改善箇所説明図

ドアロックコンポーネント

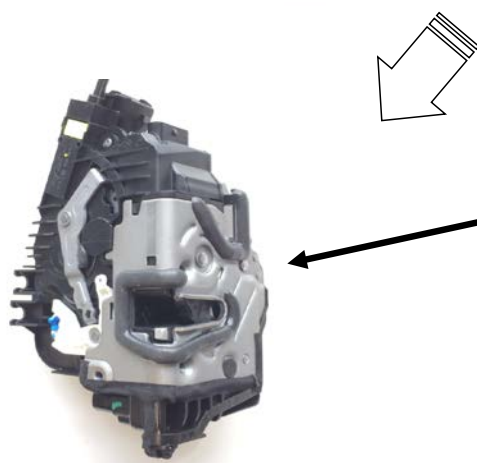
基準不適合箇所

左側ドアのロック(施錠)装置において、運転者席を除くドアロックコンポーネントの製造が不適切なため、ドアロックピンがロック位置にある場合でも、アウターハンドルを引くとドアが開くおそれがある。そのため、保安基準第25条に適合しない。

全車両、左側ドアのロック状態を点検し、不具合がある場合は、ドアロックコンポーネントを良品に交換する。

識別: 車台番号の付近に黄色ペイントを塗布する。
